会計検査の指摘事例とその解説 (105)

今回は、文部科学省の文化財保存事業費補助金による建築物の修景に係る設計不適切と国土交通省の空港整備関係の補助金による機器の据付工事に係る設計不適切の2事例を紹介します。

図-1 耐力壁の概念図

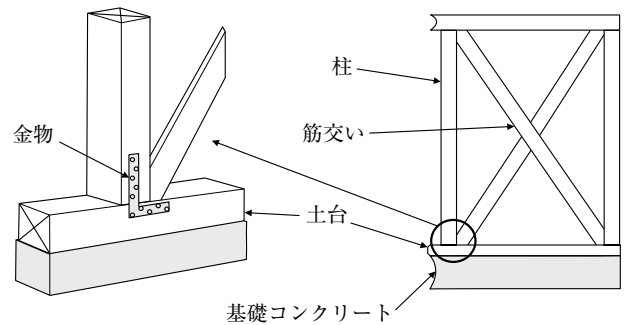
しかし、同市は、設計図書等において、耐力壁の種類、位置等についての記載が全くなく、木造建築物の設計計算上の耐力壁の長さが水平力に対して必要な長さを上回っているかを確認するための計算が全く行われていなかったにもかかわらず、これを確認していませんでした。そこで、木造建築物に設けられた壁が設計計算上耐力壁と認められるものとなっているか確認したところ、筋交いを設けた壁が張り間方向に3か所、桁行方向に4か所配置されていたものの、壁を構成する柱と土台等が必要な引抜耐力を有する金物で接合されていないなどしていませんでした。そして、土台等との接合方法が適切でない柱で構成された壁は設計計算上耐力壁とは認められないことから、有効な設計計算上の耐力壁の長さを算出したところ、張り間方向で2.22m、桁行方向で4.66mとなり、水平力に対して必要な長さ11.45m

及び8.19mを大幅に下回っていました。

したがって、木造建築物は、設計が適切でなかったため、所要の安全度が確保されていない状態になっており、これに係る国庫補助金相当額5,538,000円が不当と指摘されました。

図-2 灯火運用卓の概念図

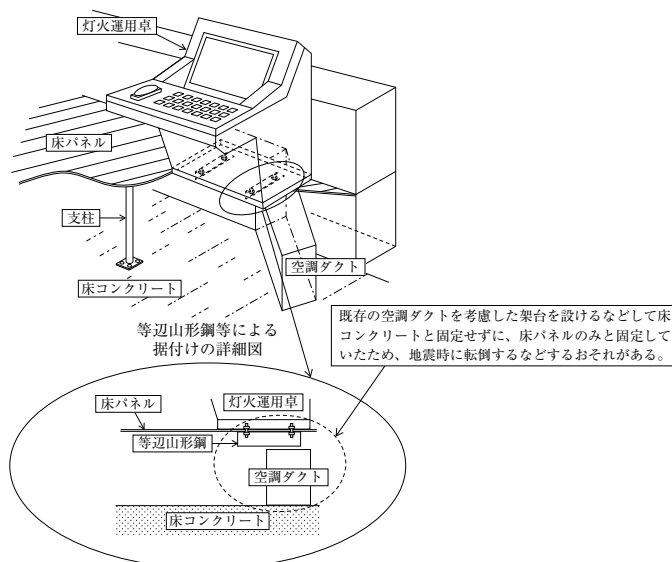
ところ、設計図書により灯火運用卓の据付位置として明示されたフリーアクセス床の床パネルの下部には空調ダクトが設置されていて、架台を設けるスペースがないことが判明しました。このため、請負人は、灯火運用卓を架台を設けずに床パネルの下部の等辺山形鋼とボルトで固定することとした製作図面等を作成して監督職員に提出しました。

しかし、監督職員は、既存の空調ダクトを考慮した架台を設けて、当該架台をアンカーボルトにより床コンクリートに直接固定するなどするよう請負人に指示すべきであったのに、共通仕様書等の理解が十分でなかったため、上記の製作図面等を承認し、請負人はこれにより施工していました（図-2）。

したがって、灯火運用卓（工事費相当額計12,311,790円、国庫補助金相当額計9,849,431円）は、設計が適切でなかったため、地震時に灯火運用卓に作用する水平力等により転倒するなどのおそれがある状態となっていました。
